Mission régionale d'autorité environnementale

**AVIS DÉLIBÉRÉ SUR LE
PROJET DE CENTRALE AGRI-VOLTAÏQUE DE FENEU
PORTÉ PAR LA SOCIÉTÉ FENEU PV (TSE)
SUR LA COMMUNE DE FENEU (49)**

n° PDL 014221 / AP

Plan de masse du projet – source étude d'impact

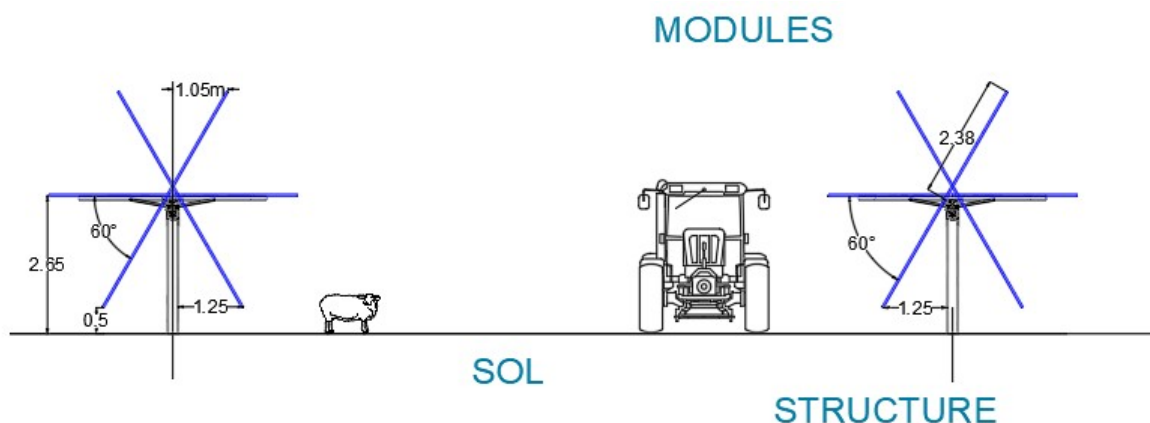
- Les enjeux en matière de biodiversité sont les plus importants au niveau des haies et fourrés périphériques, qui abritent de nombreuses espèces protégées. Or, le plan de masse prévoit la présence de quatre portails d'accès localisés au niveau de ces milieux, dont un à l'ouest pour lequel une portion de haie sera à supprimer (noté sur le plan de masse). Dans la partie sur les effets potentiels du projet sur le paysage, il est également indiqué que « les travaux de suppression des éléments boisés vont modifier la perception du site ». Ces travaux et leurs impacts ne sont pas détaillés dans le dossier, ni les potentielles mesures de compensation à mettre en place, voire la nécessité d'une dérogation espèce protégée. Cette potentielle nécessité de dérogation constitue pourtant un élément important au regard des multiples espèces protégées présentes dans cette trame bocagère.

La distance des pistes et des panneaux vis-à-vis des haies périphériques n'est pas précisée dans l'étude d'impact, alors même que ce paramètre peut aussi impacter la biodiversité par un effet de dérangement. Ces besoins de clarification avaient déjà été soulevés dans l'arrêté de soumission à étude d'impact sans que cette dernière ne procède à l'évaluation des incidences potentielles associées.

- ***revoir le niveau des impacts bruts et résiduels sur la faune, notamment protégée, en précisant le linéaire de haies à supprimer et la distance des installations vis-à-vis des haies – et ainsi revoir la démarche « éviter-réduire-compenser » ;***
- ***réinterroger les mesures paysagères nécessaires pour le lieu-dit de la Perrauderie au nord du projet afin de limiter au maximum la co-visibilité.***
